DETERMINAZIONE DEL DIRIGENTE SERVIZIO VIA / VINCA 30 luglio 2024, n. 377

[ID_VIA_513] D.lgs. n. 152/2006 e ss. mm. ii. - **Provvedimento Autorizzatorio Unico Regionale relativo ad un impianto di produzione di energia elettrica da fonte eolica di potenza complessiva pari a 29,4 MWe da realizzare nel Comune di Santeramo in Colle (BA) (opera principale) e Comune di Matera (opere di connessione alla RTN). Proponente: EN.IT. S.r.l.**

Provvedimento di VIA in ottemperanza alla sentenza del TAR Puglia n. 913/2023.

Oggetto: Impianto eolico da 29,4 MWp da realizzarsi nel Comune di Santeramo in Colle e opere di connessione nel Comune di Matera – Ottemperanza sentenza TAR Puglia 913/2023

Figura-1: Inquadramento su CTR delle opere di Connessione, S.1 - En.It Santeramo - Studio Impatto Ambientale, pg.47 di 168

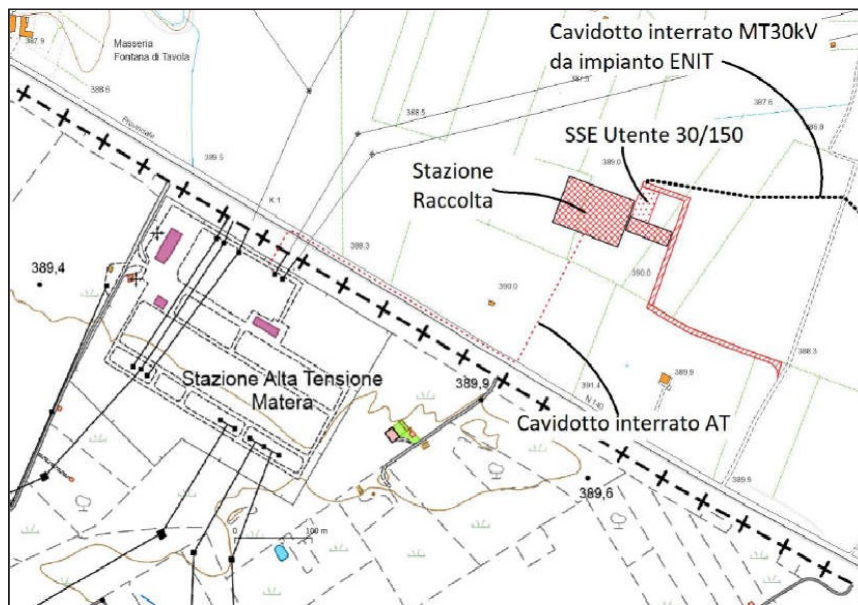
A tal proposito, si evidenzia che vi sono state delle modifiche riguardo alla progettazione della sottostazione elettrica utente in quanto il preventivo di connessione prevede, per il collegamento alla RTN, la condivisione di uno stesso stallo, presso la Stazione Elettrica Terna

Il proponente riporta che tali società hanno sottoscritto, in ossequio a quanto indicato da TERNA, un accordo di condivisione per le opere di connessione. Dunque, per il progetto oggetto di valutazione si prevede la realizzazione delle seguenti opere:

- Sottostazione di Trasformazione Utente 30/150 kV;
- Stazione di raccolta, a servizio della iniziativa in progetto e di altre iniziative di produzione di energia da fonte rinnovabile proposte da altre società;
- Cavidotto interrato AT 150 kV per il trasporto della dalla Stazione di Raccolta alla SE Terna MATERA.

Figura-1: Inquadramento su CTR delle opere di Connessione, S.1 - En.It Santeramo - Studio Impatto Ambientale, pg.47 di 168

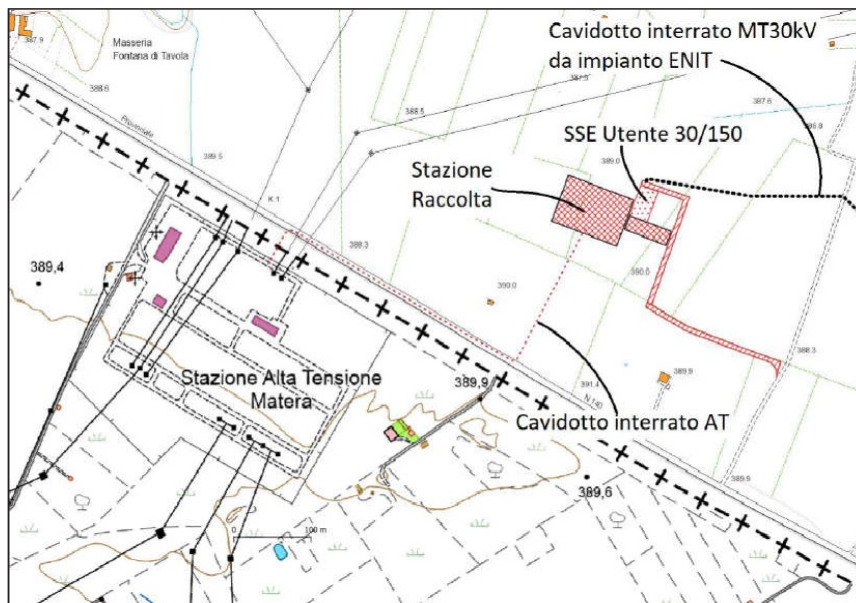
A tal proposito, si evidenzia che vi sono state delle modifiche riguardo alla progettazione della sottostazione elettrica utente in quanto il preventivo di connessione prevede, per il collegamento alla RTN, la condivisione di uno stesso stallo, presso la Stazione Elettrica Terna

Il proponente riporta che tali società hanno sottoscritto, in ossequio a quanto indicato da TERNA, un accordo di condivisione per le opere di connessione. Dunque, per il progetto oggetto di valutazione si prevede la realizzazione delle seguenti opere:

- Sottostazione di Trasformazione Utente 30/150 kV;
- Stazione di raccolta, a servizio della iniziativa in progetto e di altre iniziative di produzione di energia da fonte rinnovabile proposte da altre società;
- Cavidotto interrato AT 150 kV per il trasporto della dalla Stazione di Raccolta alla SE Terna MATERA.
